Ergänzende Stellungnahme zu der Beschlussvorlage

Städtebauliche Neuordnung des Domumfeldes im Bereich Dionysoshof/Baptisterium; Bauabschnitt 1, Baubeschluss Bauphase 3, Straßenbau

Session-Nr. 0458/2014

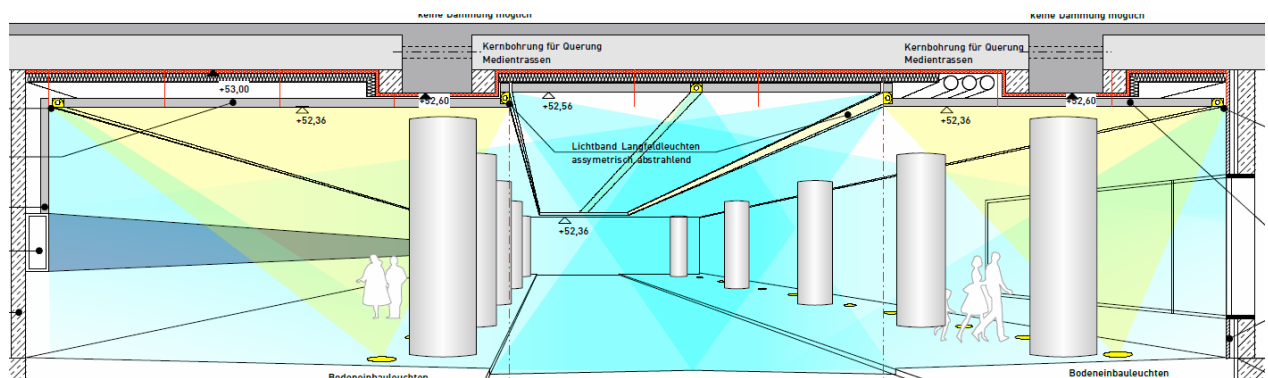
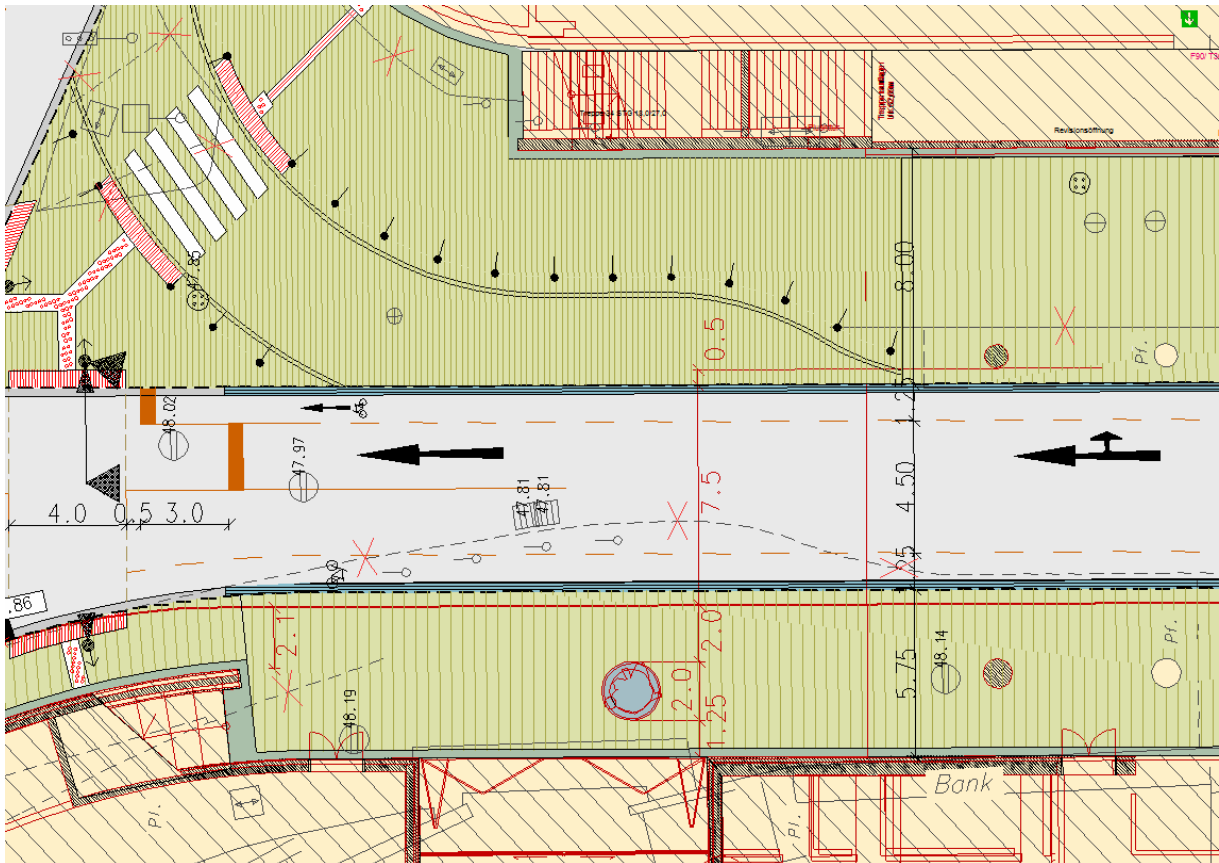
1. Der Schutzstreifen „Am Domhof“ wird im Bereich des freien Rechtsabbiegers rot eingefärbt.
2. Die Breite des Schutzstreifens von 1,25m wird exklusiv der Entwässerungsrinne bemessen.
3. Für die von Westen kommenden Radfahrer wird ein Linksabbieger in die Johannisstraße eingerichtet. Hierfür soll nach Möglichkeit der Bereich herangezogen werden, der im Plan mit dem gleichen Material eingezeichnet ist, wie der Bürgersteig.
4. Zusätzlich zu den Aufstellflächen für Radfahrer am Kreuzungsbereich mit der Marzellenstraße/Kardinal-Höffner-Platz wird eine Linksabbiegemöglichkeit für Radfahrer zum Kardinal-Höffner-Platz/Burgmauer geschaffen.
5. Die Verwaltung wird gebeten, die Schleppkurven bei der Ausfahrt aus dem Johannisstraßen-Tunnel in die Kreuzungsanlage zu überprüfen.

Die Breite des Schutzstreifens von 1,25 m entspricht dem Mindestmaß gem. Richtlinien für die Anlagen von Stadtstraßen (RAST 06). Die Breite des zwischen Schutzstreifen verbleibenden Teils der Fahrbahn muss mindestens 4,5 m betragen.

Bei einer Freihaltung der beidseitigen Entwässerungsrinnen von je 0,25 m müsste die Fahrbahn insgesamt auf 7,5 m verbreitert werden. Da die Lage des Bordsteines auf der Ostseite des Tunnels durch die Stützenreihe und die Konstruktionshöhe der geplanten Abhangdecke unveränderbar ist, wäre die Reduzierung der Breite des westlichen Gehweges die Folge dieser Verbreiterung. Da im Bereich des Baptisteriums der neue Standort des Dionysosbrunnen festgelegt worden ist, müsste dadurch der Gehweg zwischen dem Bordstein und dem Brunnensockel von 2,5 m auf 2 m reduziert werden, was wiederum unter der Regelbreite des Gehweges von 2,5 m liegt. Darüber hinaus würde am Fuß der Treppenanlage zur Domplatte eine Engstelle von ca. 2,1 m entstehen, die ebenfalls die Qualität dieser Fußgängerführung beeinträchtigt. Eine Verschiebung des Dionysosbrunnens in Richtung des Baptisteriums ist weder aus städtebaulicher noch funktionaler Sicht zu befürworten. Die beigefügte Skizze und der Tunnelquerschnitt dienen der Verdeutlichung der Auswirkungen einer Fahrbahnverbreiterung.

Diese Maßnahme hätte auch zur Folge, dass die bereits ausgeschriebene Abhangdecke über der Fahrbahn und dem westlichen Gehweg umgeplant werden müsste. Hieraus würden sich zurzeit unkalkulierbare Auswirkungen auf die Baukosten und den Zeitplan der Bauausführung ergeben.

Aus vorgenannten Gründen schlägt die Verwaltung vor, auf die Bemessung der Breite des Schutzstreifens von 1,25 m exklusiv der Entwässerungsrinne und somit die Verbreiterung der Fahrbahn der Straße Am Domhof von 7,0 m auf 7,5 m zu verzichten.
